**AVIS RELATIF À LA PROTECTION
CONTRE LES EVENTUELS EFFETS NOCIFS ET NUISANCES
PROVOQUÉS PAR LES RAYONNEMENTS NON IONISANTS
GÉNÉRÉS PAR DES ANTENNES ÉMETTRICES STATIONNAIRES**

Commune : BEAUMONT - Exploitant : TELENET GROUP

Référence exploitant : HT1667A

Rapport n° 2748 / 2025

Figure 1 : Vue en plan des lieux de séjour et des points de contrôle

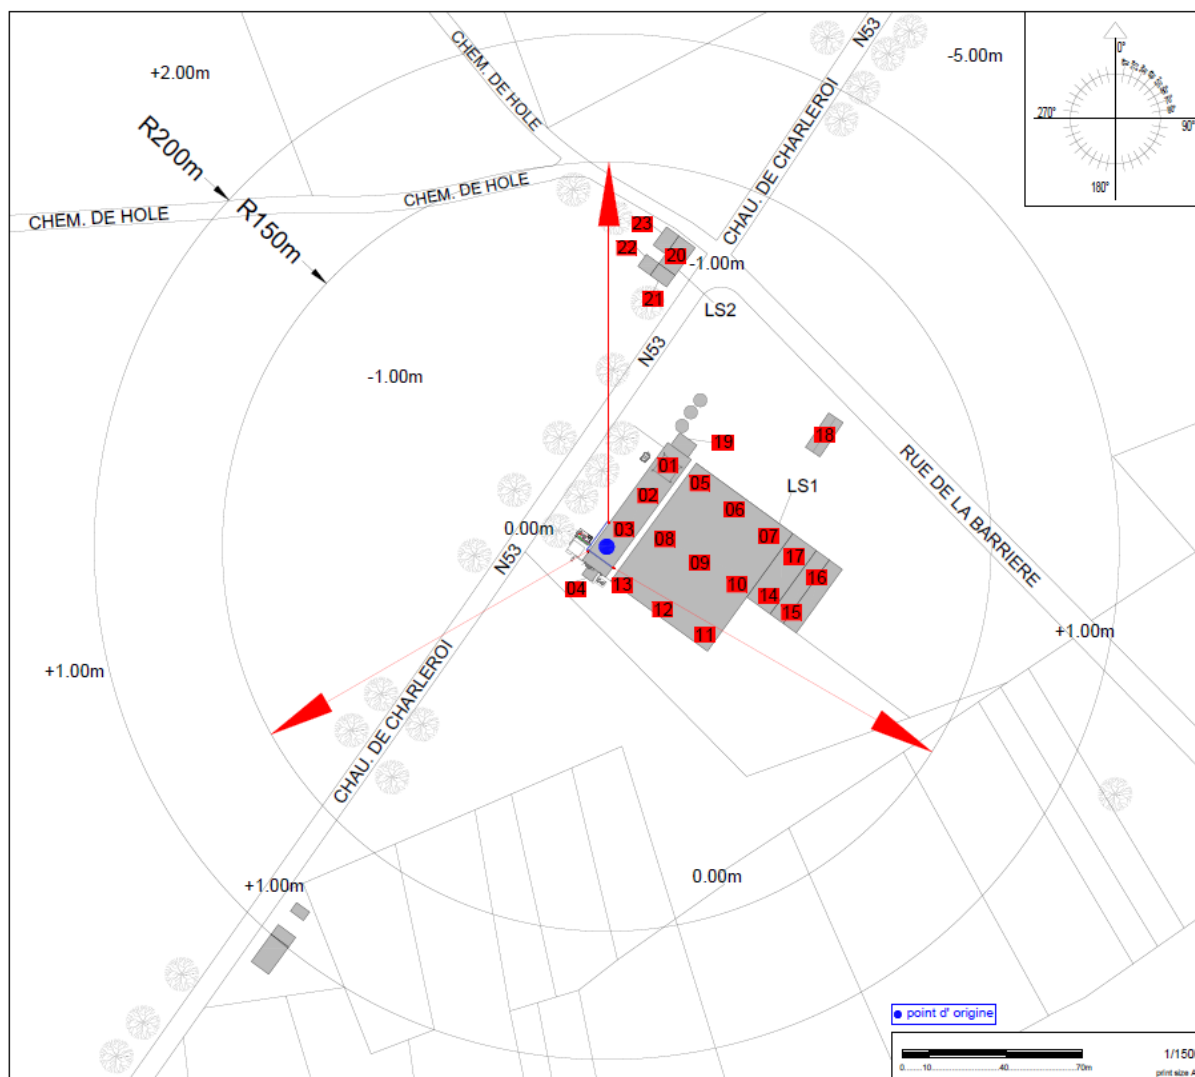
Les fréquences d'émission, la puissance rayonnée par chacune des antennes et leur gain permettent de déterminer le rayon de la zone à analyser. Tout dépassement de la limite par installation est exclu en dehors de cette zone. Le tableau 2 reprend les 35 LS² pour lesquels l'indice d'exposition est le plus élevé. Les différentes colonnes indiquent :

- le numéro du point de contrôle repris sur un des plans de la figure 1;
- le numéro du LS dans lequel se trouve le point de contrôle de la 1^{ère} colonne ;
- l'atténuation d'obstacle prise en compte pour le calcul de l'indice d'exposition dans le LS ;
- le résultat du calcul de l'indice d'exposition.

En ce qui concerne les antennes de l'installation mentionnées dans le tableau 1, la distance maximale à laquelle la limite pourrait être atteinte, à l'extérieur, est égale à 99,6 m. S'il n'y a pas de LS à une distance inférieure, les antennes respectent forcément la limite d'immission.

Dans le cas des LS situés à l'intérieur des bâtiments, une atténuation d'obstacle est prise en compte et il en résulte que la distance maximale à laquelle la limite pourrait être atteinte se réduit à 73,3 m.

Les résultats de l'évaluation décrite au paragraphe 4 indiquent que les antennes émettrices stationnaires de l'installation faisant l'objet du présent avis ne produisent pas, dans un lieu de séjour, un rayonnement électromagnétique maximum supérieur aux limites fixées à l'article 4 du décret.
